DIREZIONE GENERALE ARCHEOLOGIA BELLE ARTI E PAESAGGIO  
SERVIZIO V

*Oggetto* [ID\_VIP:4819] BRINDISI, MESAGNE: Impianto per la produzione di energia da fonte eolica denominato "Mondonuovo" di potenza complessiva pari a 66 MW localizzato nei comuni di Mesagne (BR) ed opere elettriche localizzate nel comune di Brindisi  
Procedura riferita all'art.23 del Decreto legislativo n. 152/2006 – VIA.  
Proponente: RWE Renewables Italia S.r.l. (già E. On Climate & Renewables Italia S.r.l.)  
Parere tecnico istruttorio della Direzione generale Archeologia, belle arti e paesaggio (ABAP).

Fig. 36) Foto inserimento dalla strada a valenza paesaggistica UCP –art.143 co I lett. e) dell’aerogeneratore M04

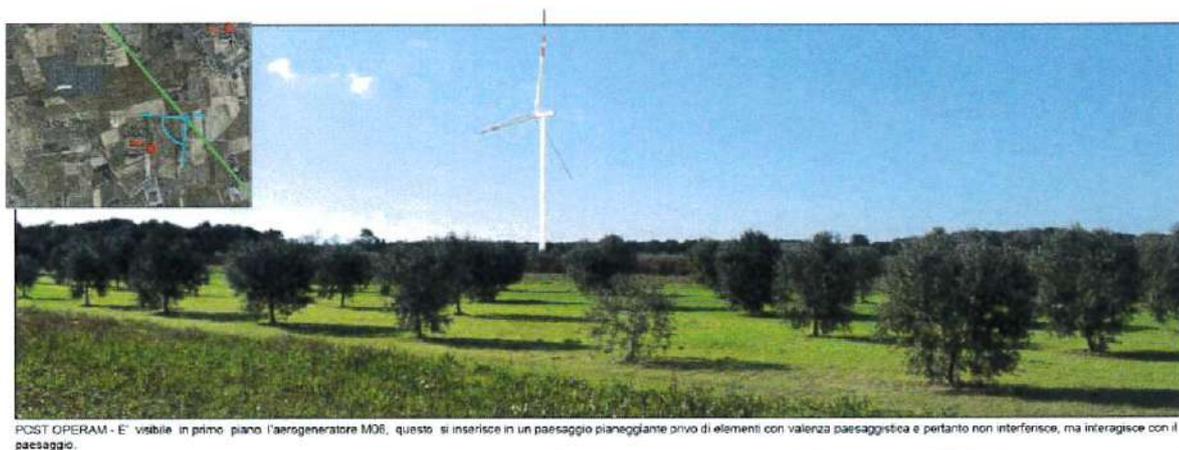
**VALUTATO** che il parco eolico si inserisce in un'area compresa tra due Strade a valenza paesaggistica- UCP art.143 co1 lett.e), una Zona di interesse archeologico - BP art.142 co1 lett h) e un insieme di masserie di valenza storica e archeologica compromettendone di fatto il valore visivo percettivo di fruizione dello scenario paesaggistico.

Fig. 40) Area di ubicazione di Santa Maria delle Grazie campita in blu come area di interesse comune e in blu scuro area di interesse generale del PRG del Comune di Mesagne. Da queste aree gli aerogeneratori sarebbero ben visibili e in particolare l'aerogeneratore M07 sarebbe molto vicino.

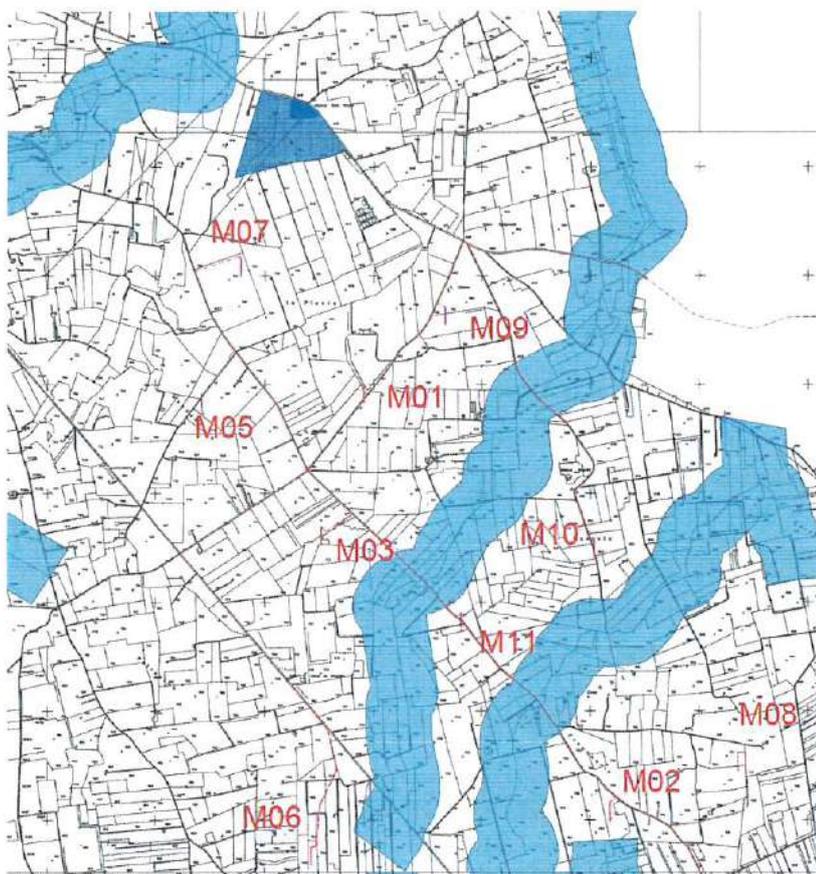
Fig. 41) Chiesa di Santa Maria delle Grazie e contesto panoramico aperto e caratterizzato da area agricola e uliveti, piazzale antistante la chiesa da cui sarebbero visibili gli aerogeneratori in progetto.

Fig. 43) Area antistante la chiesa da dove sarebbero ben visibili gli impianti eolici.

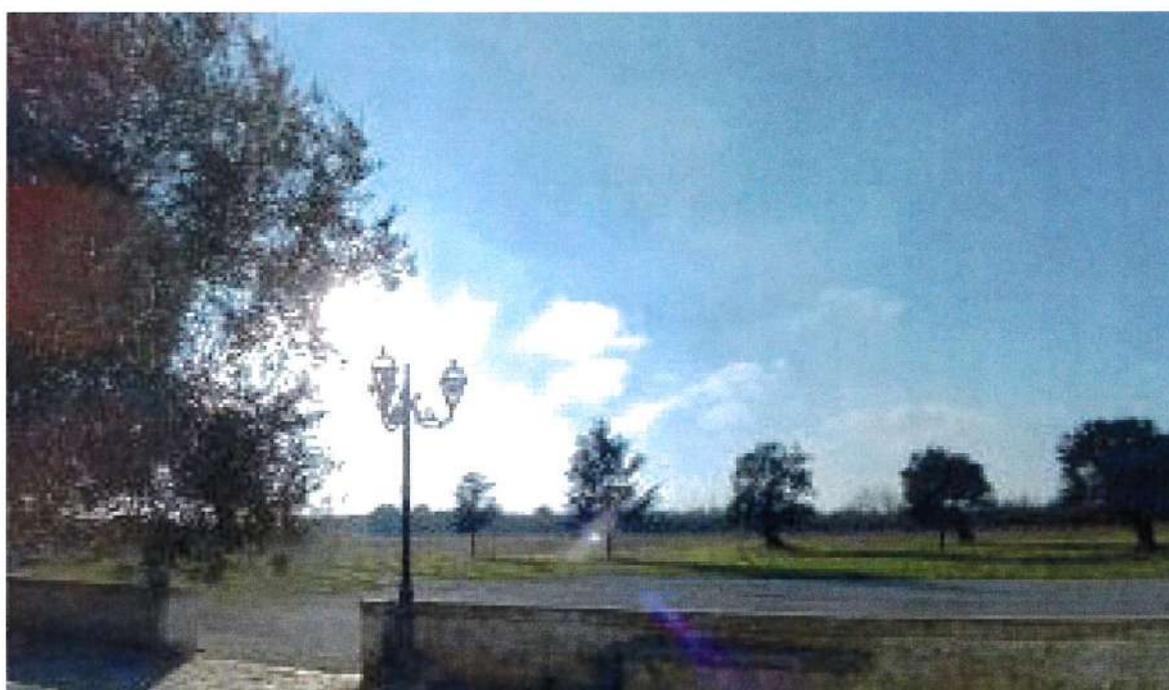
Fig. 42) Area antistante la chiesa da dove sarebbero ben visibili gli impianti eolici.
